TECHNISCHE INFORMATION

| Modell | Gruppe | Nummer | Datum |
|----------------------|--------|--------|------------|
| 456-F355-F512 | .. | .. | 15.11.1994 |

Kupplungszyylinder (ET-Nr. 150067)

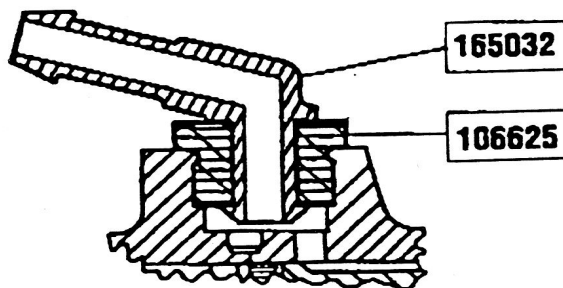
Da es zu Problemen am Anschlußstück des Kupplungszyylinder gekommen ist, wurde dieser in der Form modifiziert (siehe Abbildung).

Anschlußstück NEU

Anschlußstück ALT

Weiter ist dieses Anschlußstück nun im Ersatzteillager einzeln erhältlich, um im Schadensfalle nicht den ganzen Zylinder erneuern zu müssen.

Beim Austausch des Anschlusses (ET-Nr. **165032**) muß ebenfalls der Dichtring ET-Nr. **106625** ersetzt werden, welcher ebenfalls einzeln geliefert wird.
